Avis sur la mise en compatibilité du PLU par déclaration de projet pour un parc photovoltaïque à ONDES (31)

N°Saisine : 2024-013222

Avis émis le 26 juillet 2024

Figure 4 : Extrait du règlement graphique avant modification et après modification (résumé non technique)

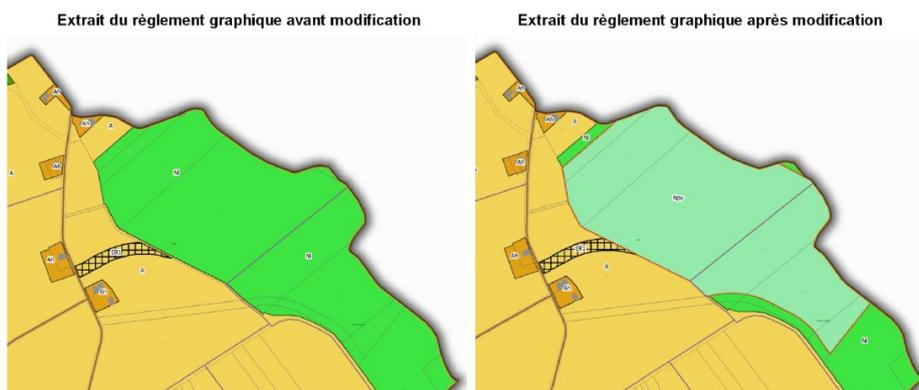
La création du secteur Npv, réservé à l'accueil d'activités destinées à produire de l'énergie renouvelable, entraîne des modifications du règlement écrit. Celles-ci autorisent uniquement les constructions et équipements liés aux activités de production d'énergie renouvelable, sous réserve de la prise en compte des prescriptions du PPRi (plan de prévention des risques naturels d'inondation). Cette modification est clairement exposée dans le résumé non technique et le rapport de présentation, avec un extrait du zonage avant/après.
